REGIONE SICILIANA
ASSESSORATO del TERRITORIO e dell'AMBIENTE
DIPARTIMENTO dell'AMBIENTE
L'ASSESSORE

RITENUTO sulla base di quanto sopraesposto di poter concludere il procedimento, relativamente alla V.I.A., con l'adozione di un provvedimento positivo con condizioni;

Figura 4: Stralcio elaborato “40-MO-T07_USO DEL SUOLO”

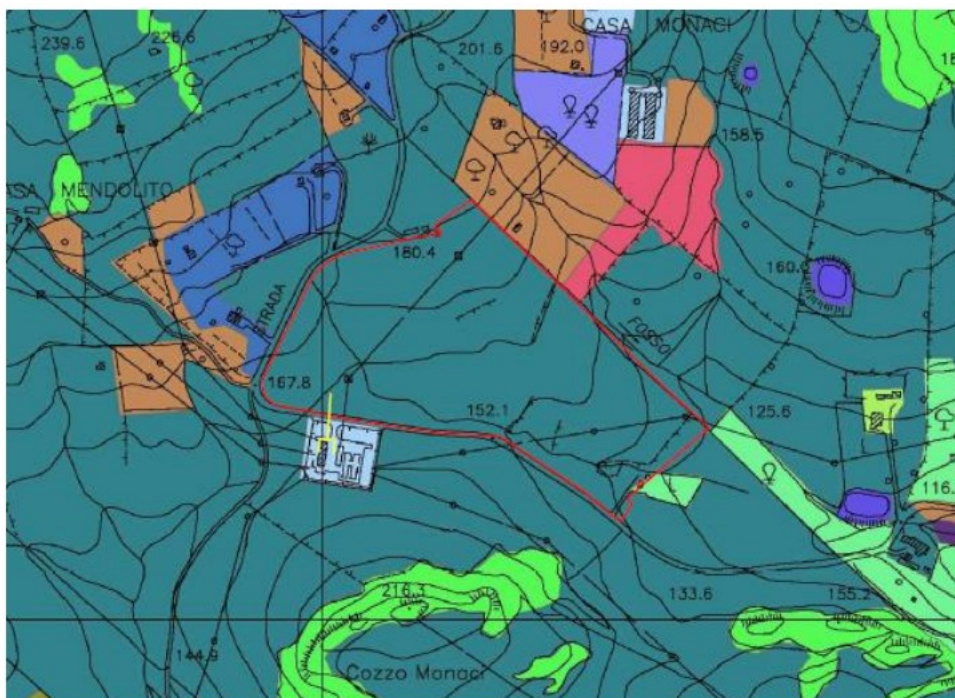
VALUTATA la Carta Corine Land Cover elaborato “40-MO-T07_USO DEL SUOLO” prodotta dal proponente di seguito riportata:
